Oggetto: **Ex Cotonificio Fossati, via Fossati n. 1, Sondrio (SO) (Codice Agisco SO061.0002). Analisi di Rischio sito-specifica e progetto di Messa in Sicurezza Permanente ai sensi del d.lgs 3 aprile 2006, n. 152. Contributo tecnico.**

data: 25 settembre 2024

Pratica: 2024.5.78.128

Figura 3 - Area soggetta a ripristino della pavimentazione

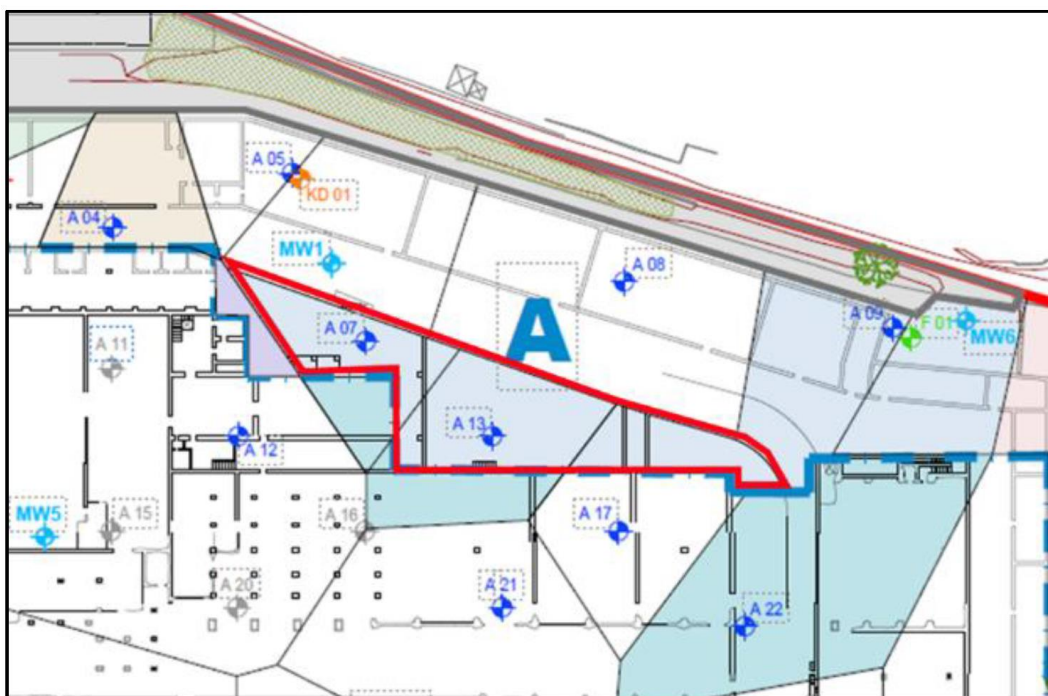
Si prevede, dunque, il ripristino della pavimentazione nelle porzioni della sorgente SS3 in cui la stessa risulta mancante e/o ammalorata, rappresentate indicativamente dal contorno rosso in Figura 3, tratta dalla proposta di ARIA S.p.A..

Per quanto riguarda la proposta di messa in sicurezza permanente si conferma che la scelta di completare la pavimentazione dell'areale critico (sorgente SS3) e ripristinare la pavimentazione esistente laddove ammalorata è sufficiente a tagliare i percorsi di esposizione attivi.

Si valuta quindi favorevolmente la proposta di ARIA S.p.A..
